Resultaat van de internetconsultatie
Ontwerp aansluitroutes Lelystad Airport
Ministerie van Infrastructuur en Waterstaat

Openbare internetconsultatie van 5 oktober tot en met 2 november 2017

Figuur 7: Aansluitroute OUT-02/OUT-07

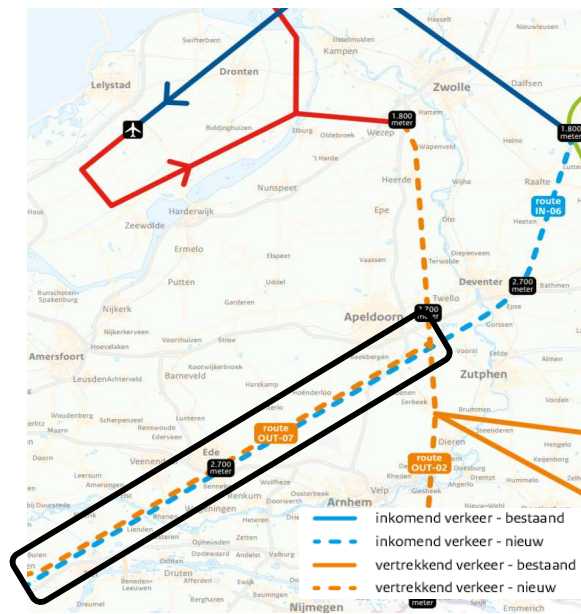
Ter hoogte van Wezep bevindt zich het eindpunt van de vaste vertrekkroute van de B+ routeset en start de ontwerp aansluitroute richting het zuiden en verder. Voorbij dit punt, met een minimale vlieghoogte van 1.800 meter, zal verder geklommen worden tot minimaal 2.700 meter ter hoogte van Apeldoorn. Vlak na Apeldoorn vindt er een

splitsing plaats tussen de routes OUT-02 richting het zuidoosten en OUT-07 richting het zuidwesten. Vanuit de ontvangen verbeter suggesties wordt voorgesteld om de locatie van het eindpunt van de vaste vertrekroute nabij Wezep te verplaatsen in oostelijke richting (dat wil zeggen ten oosten van Heerde) alsmede de locatie van doorklimmen richting Apeldoorn. Aansluitend op dit voorstel zijn er ook voorstellen ingediend die ingaan op de mogelijkheid om over de IJssel of de Rijksweg A50 te vliegen. In het definitieve ontwerp worden de vliegpaden met meer precisie vastgesteld, waarbij mogelijk in beperkte mate ruimte is om deze route oostelijk van Heerde te leggen.

1. "Veel inwoners van Heerde zijn bezorgd over de geplande aansluitroutes van Lelystad Airport. Wij hebben te maken met de geplande vertrekroute in zuidelijke richting. Kijkend naar de kaart met daarop de geplande route merken wij op, dat deze vrijwel over de kern van Heerde komt en het lijkt mogelijk de geplande route iets meer oostelijk te laten lopen, waar ook geen woonkernen liggen (ook op het vervolg van de vertrekroute) en veel minder mensen wonen. Woonkernen worden nog steeds vermeden en tegelijkertijd wordt de geluidsoverlast in de woonkern Heerde meer beperkt ten opzichte van de route die nu is opgenomen in het ontwerp."

2. "Het opstijgen niet boven Wezep en de Veluwe maar boven het IJsselmeer en in een bocht dan pas naar het zuiden."
3. "Betreft out-2: Laat de route vanaf Hattemerbroek direct naar Bathmen lopen en dan weer aansluiten op vertrekroute richting zuidwest. Hierdoor wordt Teuge gespaard."

4. "Wat meer mensen zich in de gemeente Heerde afvragen, is of de route niet iets meer om Wezep heen verlegd kan worden, waardoor de route ook iets oostelijker naar beneden wordt geleid (tussen Heerde en Veessen in, waar praktisch géén mensen wonen!). Ook Oene wordt hiermee iets ontlast. Juist omdat de vliegtuigen vanaf Wezep gaan stijgen, hebben deze plaatsen nóg eens extra geluidsoverlast (en fijnstof) en de route kan met een beetje goede wil gemakkelijk iets oostelijker geleid worden."

5. "Mijn suggestie is die afsplitsing ruim ten noorden van Eerbeek te doen."
6. "Alternatief, route rondom Zwolle over Salland. Ook genoeg mogelijkheden om niet over woonkernen te vliegen."

De locatie van het eindpunt van de vaste vertrekkroute nabij Wezep is onderdeel van de reeds overeengekomen B+ routeset. De vlieghoogte op dat eindpunt (exit point) is 1.800 meter. Ten tijde van het ontwerpen en het optimaliseren van de B+ routeset is een analyse uitgevoerd naar de optimale vlieghoogte richting deze locatie nabij Wezep. Dit heeft geresulteerd in een vliegpfiel, waarbij de klim na Biddinghuizen ingezet wordt. Gegeven deze situatie en de uitgangspunten voor de aansluitroutes, is de minimale hoogte bij de vaste vertrekkroute nabij Wezep overeengekomen.

De ligging van de aansluitroute wordt grotendeels bepaald door de omliggende militaire oefengebieden en andere luchtverkeersstromen in deze regio. Ten zuiden van Wezep en ten westen van Heerde bevinden zich het militaire schietgebied Oldebroek (EHR3) en een militair laagvlieggebied (GLV VII). In bijlagedocument 5 is een overzichtskaart opgenomen met de militaire oefengebieden. Dit beperkt de ruimte voor laterale⁹ verschuivingen richting het westen.

Hierbij moet worden vermeld dat bij het intekenen van de vliegpaden een grote verschuiving van de route richting het oosten interfereert met verkeer dat vertrekt vanuit Düsseldorf, naderend verkeer voor Schiphol via holding ARTIP en zware vliegtuigen die van Schiphol naar luchtruimsector 2 vliegen. Een routewijziging verder naar het oosten kan tevens inhouden dat de geluidsbelasting wordt verplaatst naar andere woonkernen, zoals die van Deventer.

Figuur 10: Aansluitroute OUT-01

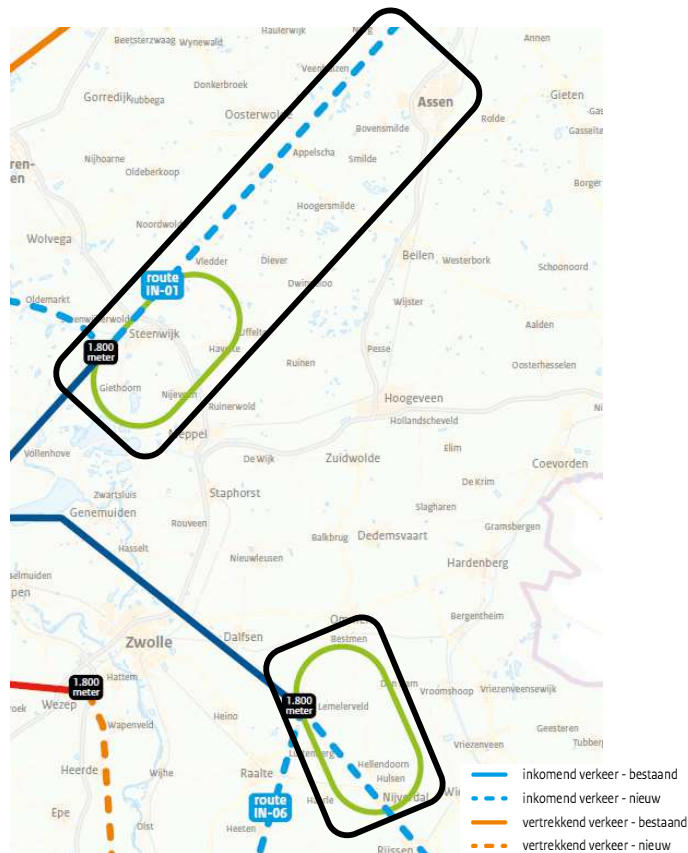
Er zijn verschillende wijzigingsvoorstellen ontvangen om de aansluitroute OUT-01 aan te passen. Het eerste voorstel is om vanaf het eindpunt van de vaste vertrekroute langer rechtdoor te vliegen om een groter deel van de klim boven het IJsselmeer te laten plaatsvinden. Daarnaast is er een voorstel om de aansluitroute in respectievelijk oostelijk of westelijke richting te verschuiven om te voorkomen dat de route direct over Lemmer komt te liggen.

Een derde voorstel is om de aansluitroute OUT-01 vanaf het eindpunt van de vaste vertrekroute verder door Friesland te laten vliegen, waardoor het op een later moment aansluit op het hoger gelegen luchtruim.

1. "Een van de vliegroutes gaat recht over het dorp Lemmer. Is het mogelijk dat u deze route naar rechts verlegt, zodat u rechts van de A6 vliegt naar Joure? Hiermee ontziet u Lemmer en het stille buiten gebied ten noordwesten van Lemmer maar ook het plaatsje Sint Nicolaasga (Sint Nyk) wordt op deze wijze meer ontzien. Daarbij wil ik opmerken dat ten (Zuid) Oosten langs de snelweg A6 tussen Lemmer en Joure nauwelijks bebouwing is."

2. "Woonkernen moeten zoveel mogelijk ontweken worden. Waarom zijn er vliegroutes boven de woonkernen van Lemmer gepland. Dit kan worden vermeden door deze (meer zuidelijk) boven het IJsselmeer en (meer oostelijk) boven de A6 te plannen."

3. "Als inwoner van Lemmer zou ik graag zien dat de routes niet pal boven Lemmer komen, maar enkele km eerder afbuigen."
4. "Vertrekkend verkeer (nieuw) via Emmeloord-Balk-Drachten. Bij deze koers wordt Lemmer omzeild en is de vlieghoogte bij Balk inmiddels hoger geworden boven een bijna onbewoond gebied."

5. "Het mag niet zorgen voor extra geluidsoverlast elders. Dus zo snel mogelijk op grote hoogte gaan vliegen. Wij wonen aan de Dagpauwoog 19 Wolvega daar graag veel hoger overheen vliegen, zodat wij geen geluidsoverlast ondervinden. Dit zorgt voor vermindering van ons wooncomfort en waardevermindering van onze woning."

Route OUT-01 is een permanente route, die het eindpunt van de vaste vertrekroute verbindt met het hoger gelegen luchtruim. Het verkeer richting het noorden kan onbeperkt klimmen vanaf 1.800 meter nabij Emmeloord. Van en naar Schiphol vliegt echter veel (zwaar) verkeer in noordelijk en noordoostelijke richting met bestemmingen in onder andere China en Japan. Route OUT-01 is zodanig ontworpen dat deze vrij ligt van dit Schiphol verkeer. Door deze route positionering is het mogelijk dat verkeer sneller gaat stijgen boven de hoogtes zoals aangegeven op de kaart. Doordat de route van Lelystad pal naar het noorden gaat, kan het verkeer sneller klimmen. Verschuiven van de route in oostelijke richting wordt beperkt door de aanwezigheid van inkomend Schiphol verkeer dat op dit punt in tegengestelde richting vliegt. Hierdoor zijn er minder mogelijkheden in het klimmen richting de hogere luchtwegen, waardoor er langer op 1.800 meter gevlogen zou moeten worden. Een verschuiving van de route in westelijke richting zorgt ervoor dat een scherpe bocht moet worden gemaakt om in te voegen op de hogere luchtwegen. Dit stelt mogelijk prestatie-eisen aan de vliegtuigen op deze route om de bocht goed te kunnen vliegen.

De aansluitroutes voor Lelystad Airport die over Friesland lopen, worden alleen gebruikt voor verkeer van en naar bestemmingen ten noordoosten van ons land (dus bijvoorbeeld richting Scandinavië). Dat zal naar verwachting door 20% van het Lelystad verkeer gebruikt worden, waarbij ter hoogte van de Noordoostpolder gesplitst wordt tussen verkeer van en naar het noordoosten via Friesland en Groningen en van en naar het westen-noordwesten via Noord-Holland. De verwachting is daarom dat het aantal vliegtuigbewegingen dat via Route OUT-01 over Friesland gaat in de eerste vijf jaar na opening, tot de herziening van het luchtruim, beperkt zal blijven tot gemiddeld één tot twee starts en één tot twee landingen per dag.
